Release Note

版本号：2.6.12.220

适用型号：X7A

日期：2026.2.28

1. 支持指定通话视频画面显示格式

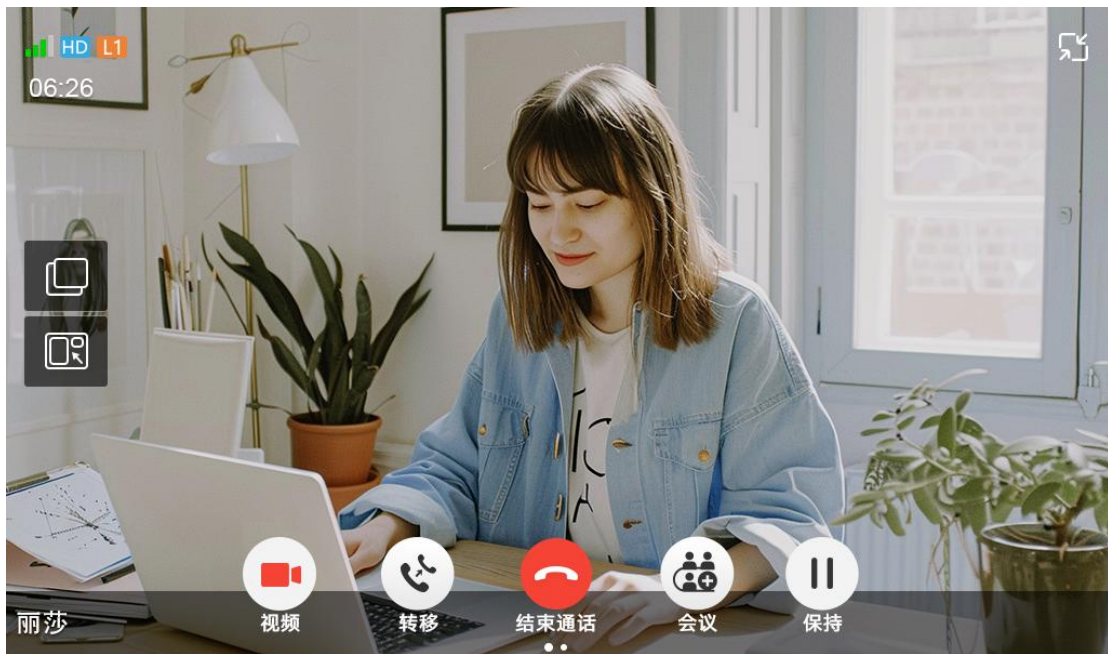
功能描述：支持话机设置通话视频画面显示全屏/非全屏

通过设置配置参数调整视频画面显示效果

配置项：Default video mode =

值为 0 时话机接通视频非全屏组合显示（图片为模拟效果，下同）

值为 1 时话机接通视频全屏组合显示（图片为模拟效果）

值为 2 时话机接通视频全屏仅显示对端（图片为模拟效果）

2. 支持隐藏设备 IP 地址

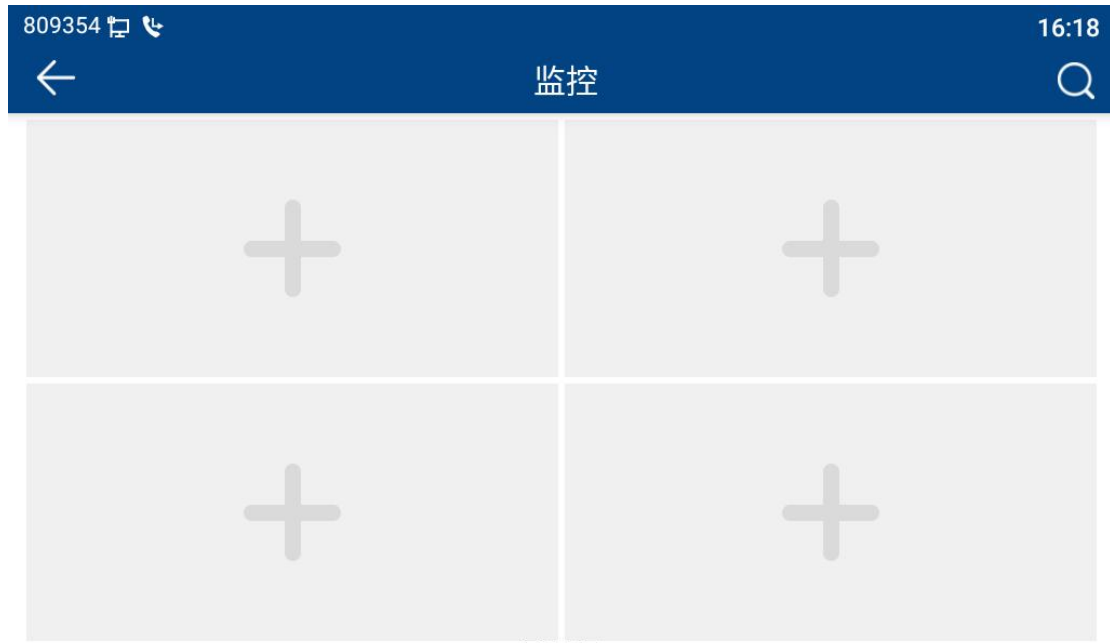
功能描述：支持话机隐藏网络 IP 地址，增加设备安全性

通过设置配置参数隐藏 IP 地址

配置项: Enable hidden IP address =

值为 0 时话机正常显示话机 IP 地址 (默认)

值为 1 时话机隐藏话机 IP 地址

3. 支持四宫格浏览摄像头视频

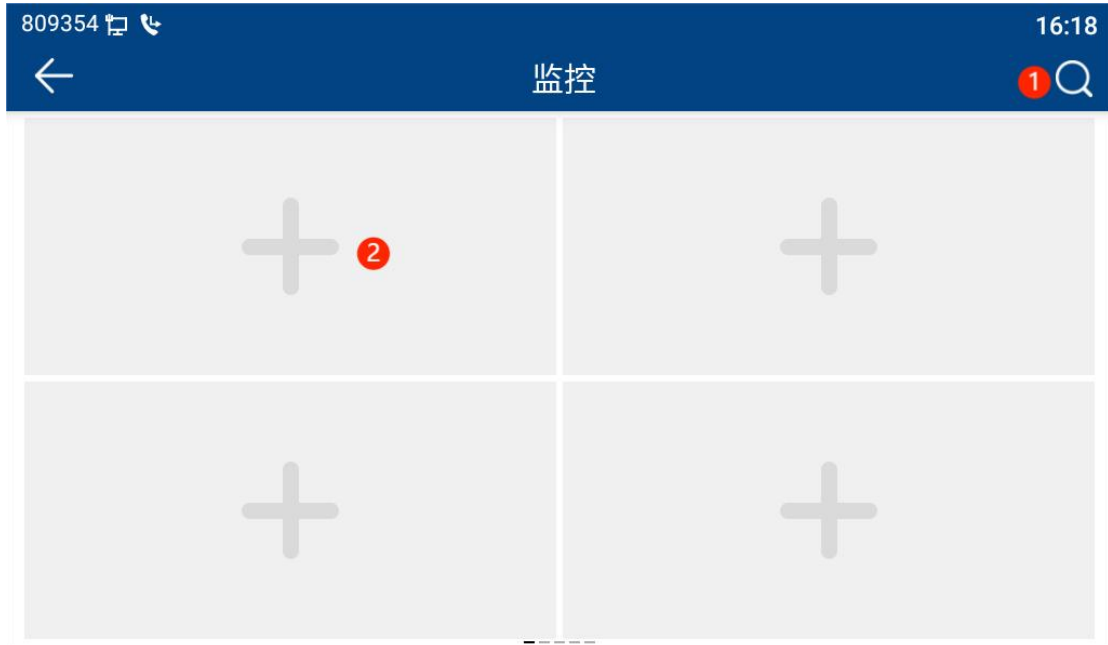
功能描述：话机支持同时浏览四路视频画面

(1) 在应用界面选择监控 APP 进入

(2) 可选择①自动搜索附近摄像头设备，或②手动添加附近摄像头设备

1. 新增 AI 语音电话本功能

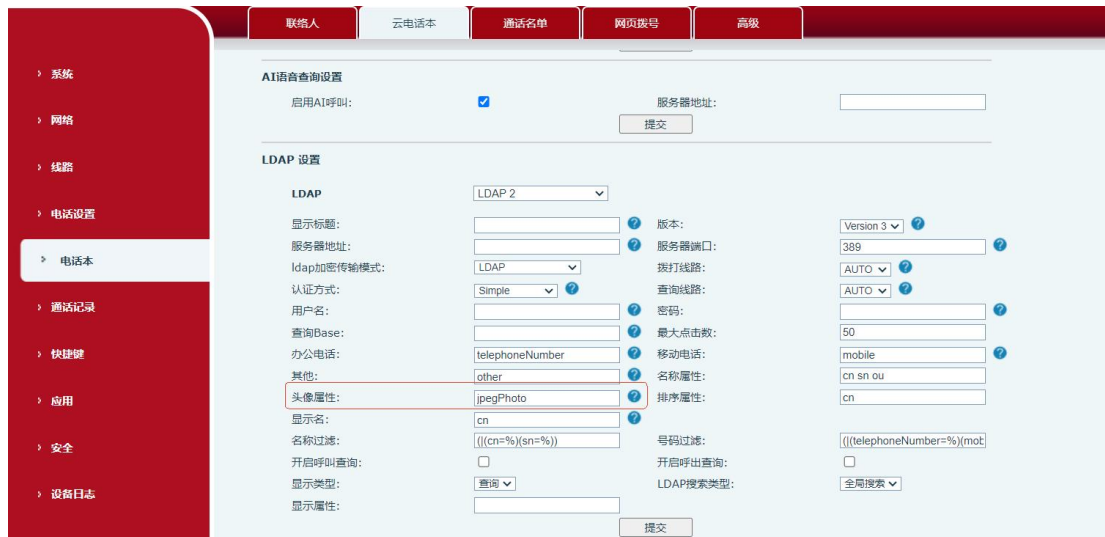
功能描述：支持话机通过语音搜索联系人名称查询联系人信息

设置实现：进入话机网页【电话本】-【云电话本】-【AI 语音查询设置】中填入 AI 语音服务器地址，并启用 AI 呼叫后即可在拨号盘或快捷键中选择查询联系人
